東海第二発電所 設計及び工事計画に係る説明資料 コメント回答 (地中連続壁の不具合事象の全容)

2024年5月21日
日本原子力発電株式会社

コメント整理表

南基礎中実部側地中連続壁面の観察結果

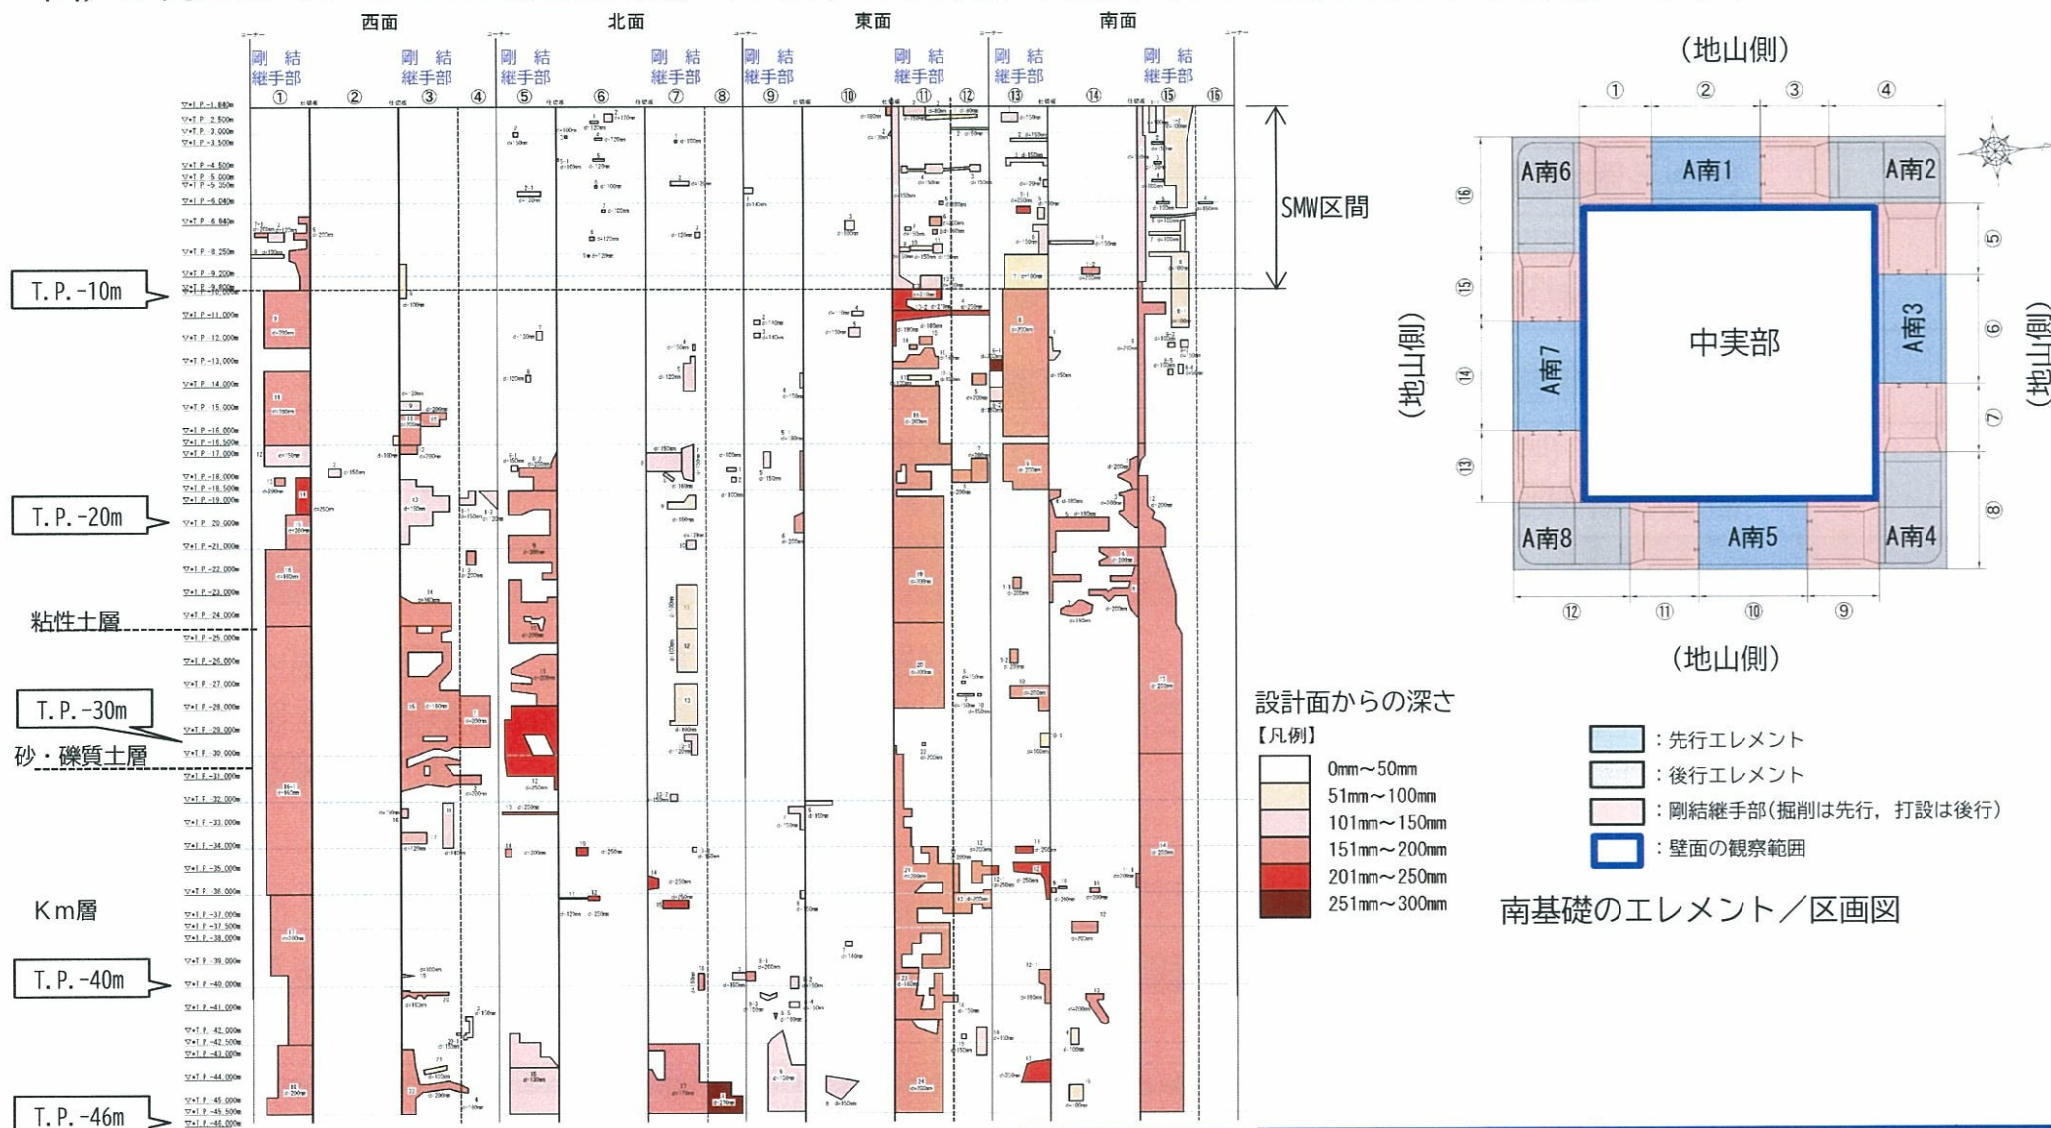
- 基準適合性を判断するために必要な調査項目を網羅的に整理し、不具合事象の全容を示すこと
- 調査結果を踏まえた既工認との相違点を網羅的に整理して説明すること

南基礎の中実部からの観察により、地中連続壁部にコンクリートの未充填（未充填の状況によっては鉄筋の露出）が発生していることを確認した。下図は、未充填部の粘性土などを除去した壁面状態を示す。

北基礎中実部側地中連続壁面の観察結果

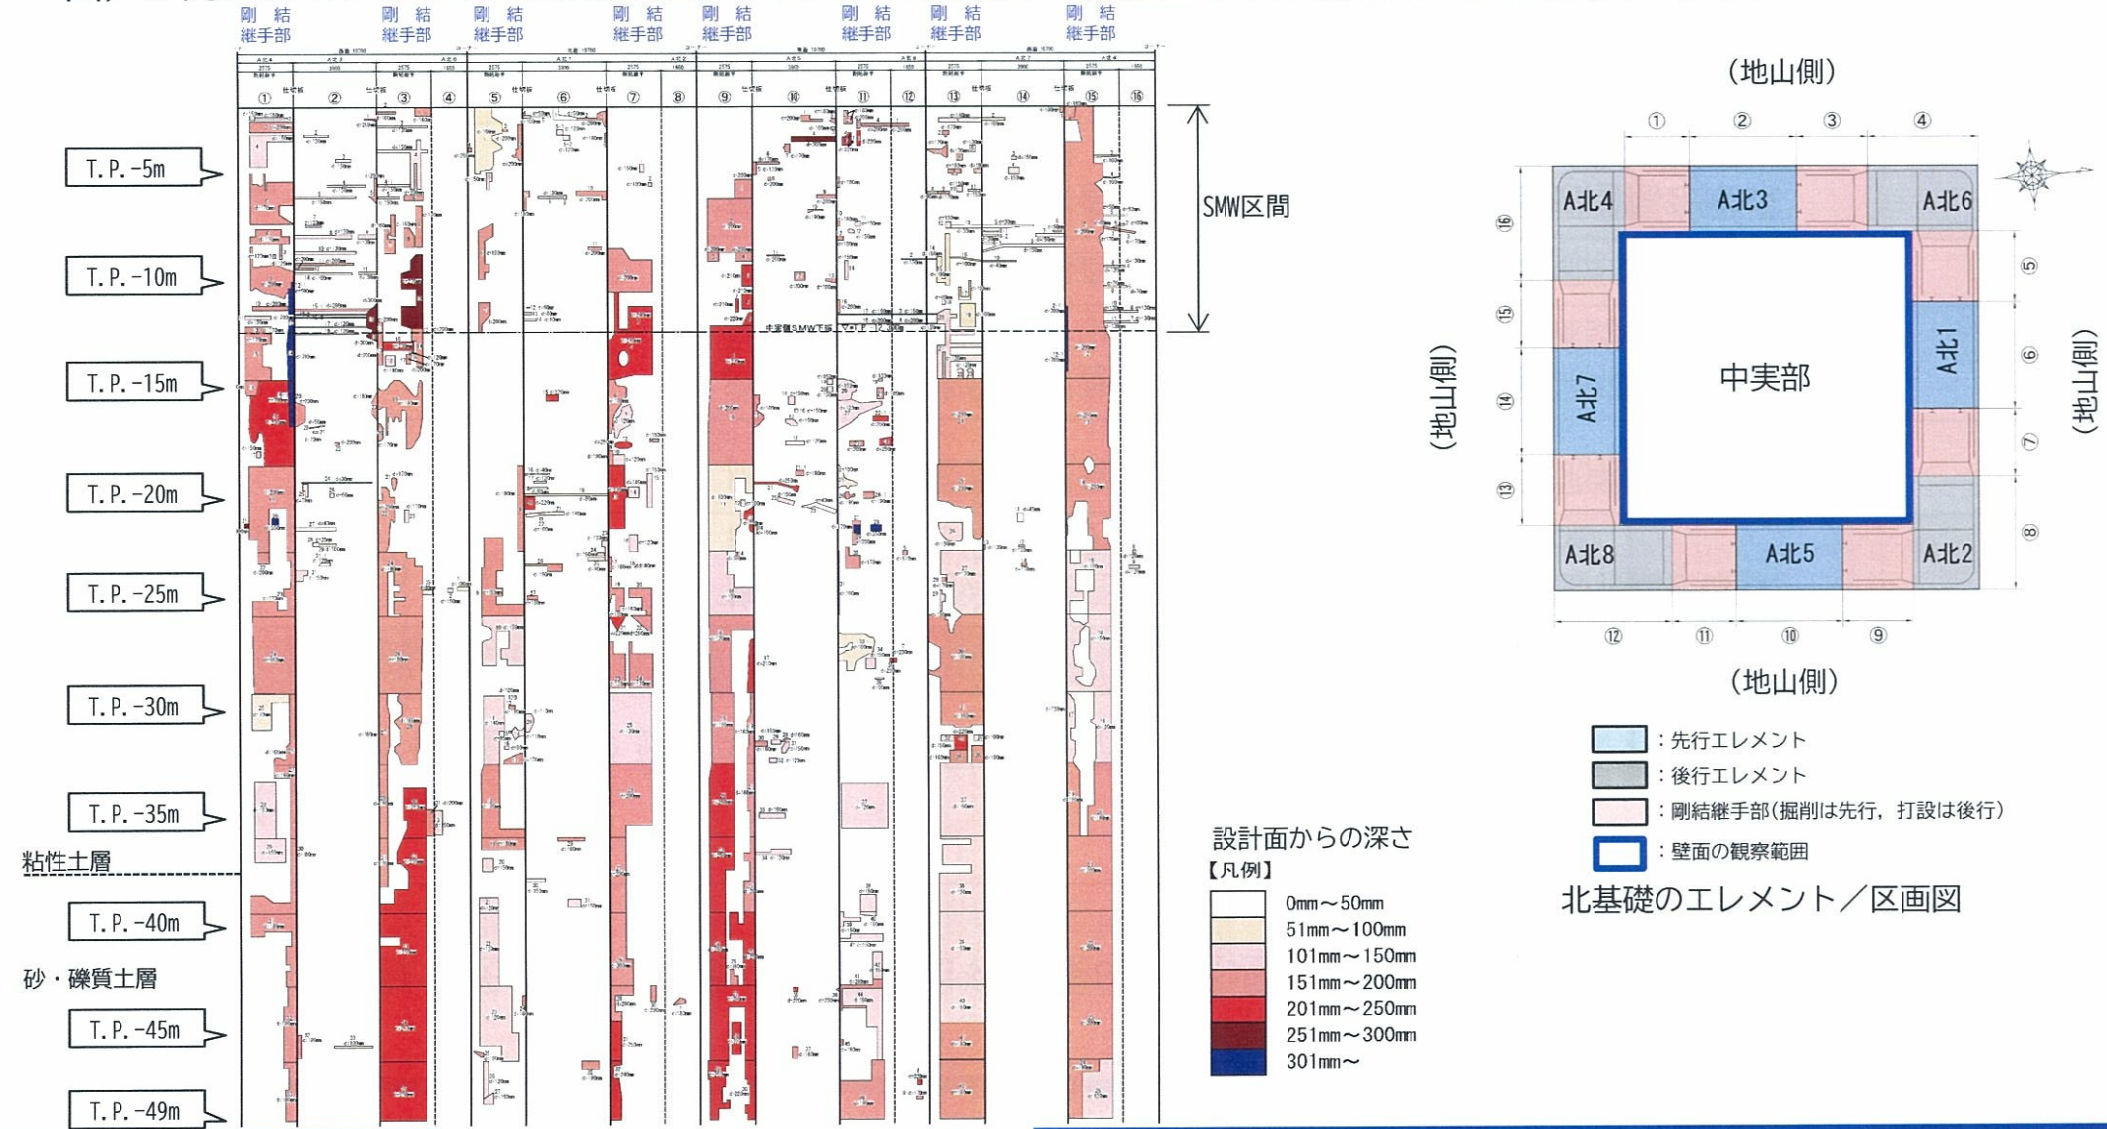
- 基準適合性を判断するために必要な調査項目を網羅的に整理し、不具合事象の全容を示すこと
- 調査結果を踏まえた既工認との相違点を網羅的に整理して説明すること

北基礎の中実部からの観察により、地中連続壁部にコンクリートの未充填（未充填の状況によっては鉄筋の露出）が発生していることを確認した。下図は、未充填部の粘性土などを除去した壁面状態を示す。

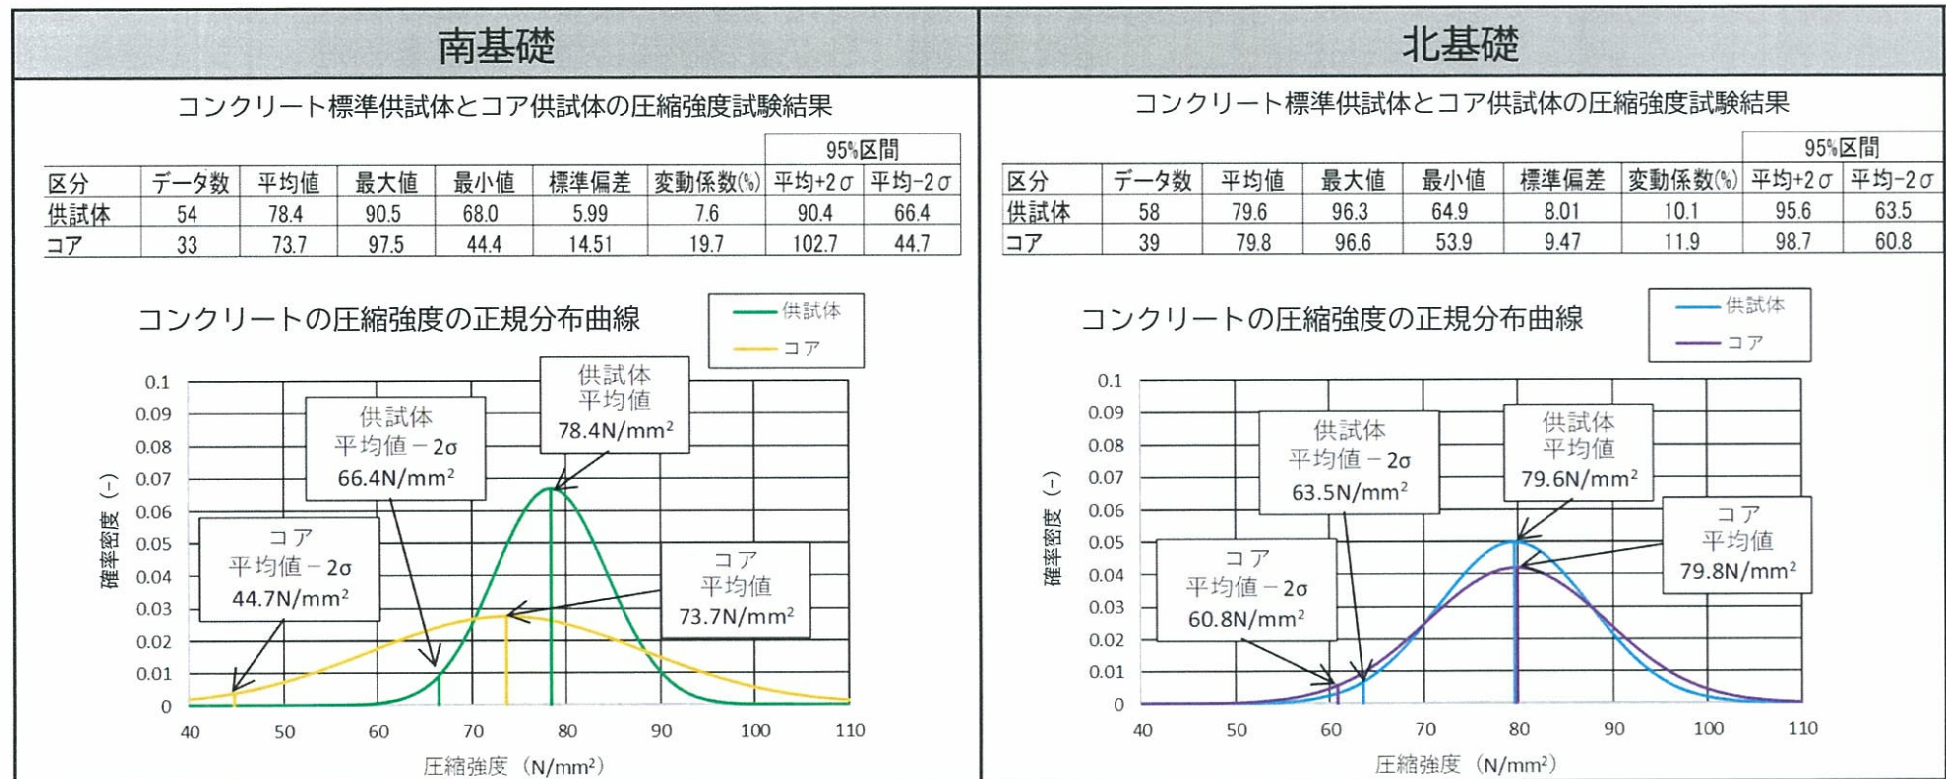
- 基準適合性を判断するために必要な調査項目を網羅的に整理し、不具合事象の全容を示すこと
- 調査結果を踏まえた既工認との相違点を網羅的に整理して説明すること

コンクリートの健全性に関する調査として、未充填部の割合が多い区画においてコアを採取しコンクリート圧縮強度試験を実施した結果、南基礎、北基礎とも設計基準強度を満足していることを確認した。

南基礎中実部側
地中連続壁面の観察結果

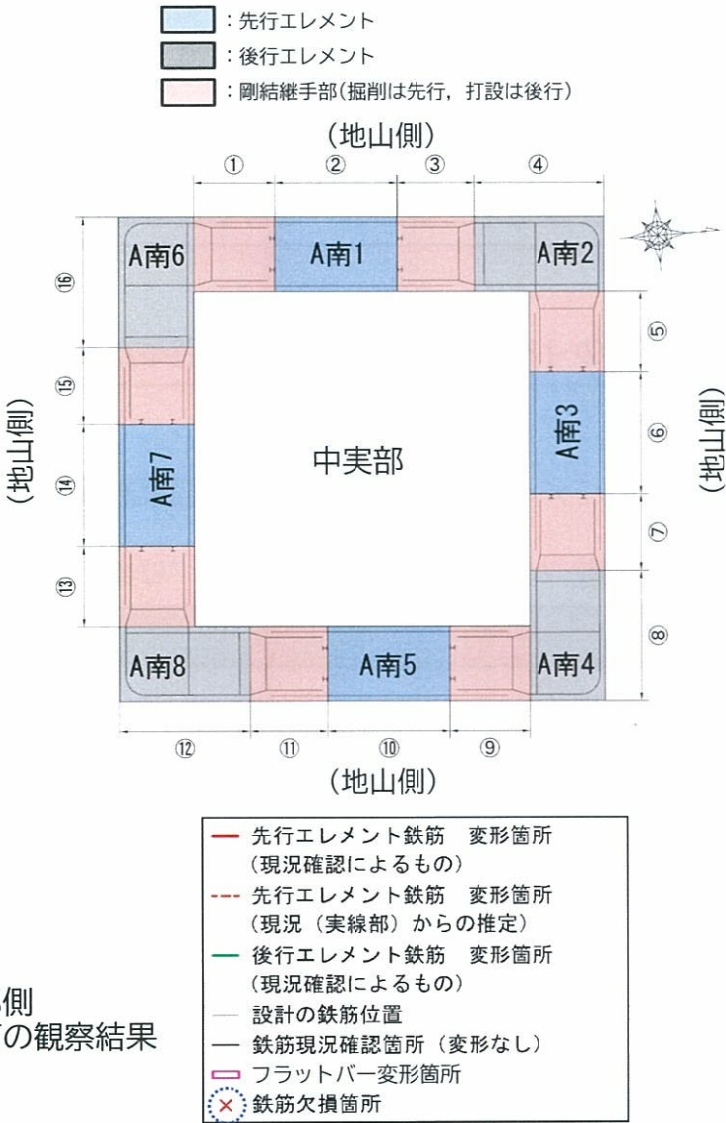
- 基準適合性を判断するために必要な調査項目を網羅的に整理し、不具合事象の全容を示すこと
- 調査結果を踏まえた既工認との相違点を網羅的に整理して説明すること

南基礎の鉄筋の変形等の状況を確認した。A南6エリアで水平鉄筋(西面地山側除く)で変形等が発生している。

北基礎中実部側
地中連続壁面の観察結果

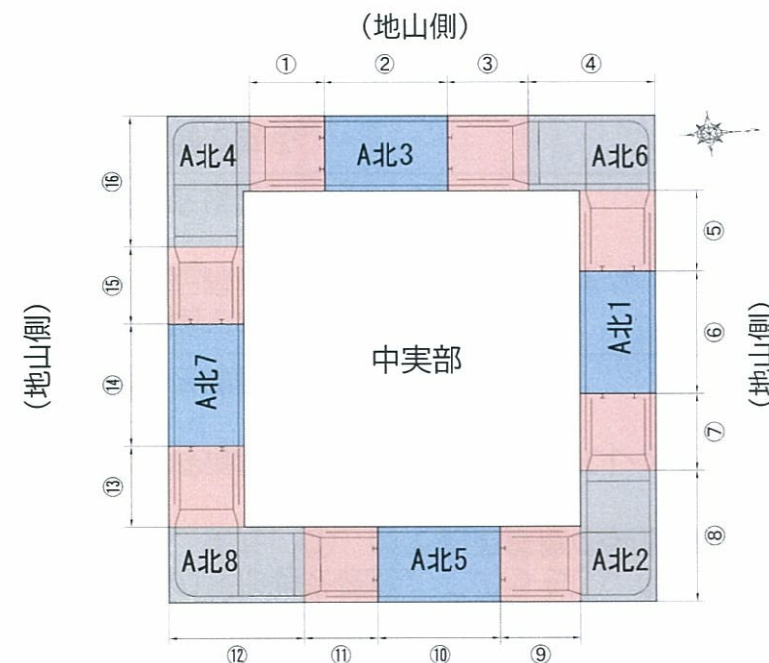
- 基準適合性を判断するために必要な調査項目を網羅的に整理し、不具合事象の全容を示すこと
- 調査結果を踏まえた既工認との相違点を網羅的に整理して説明すること

北基礎の鉄筋の変形等の状況を確認した。A北4（①，⑮，⑯）エリアの水平鉄筋（地山側の一部含む）に大きな変形等が発生している。
